規格變更通知

φ22 TW / TWE 系列 按鈕開關

茲因 2017 年 7 月發行：編號 T-2017006_22-25MM 的關於φ22 TW / TWE 系列按鈕開關內的部分內容有更新，特此通知。

接點結構	變更前	變更後
1NO-2NC

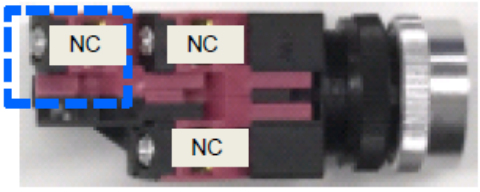
變更接點塊第二層的安裝位置，請參如下表格。

按鈕開關的安裝位置與φ22HW、φ25TWS、φ30TWN 及 TWND 系列相同。
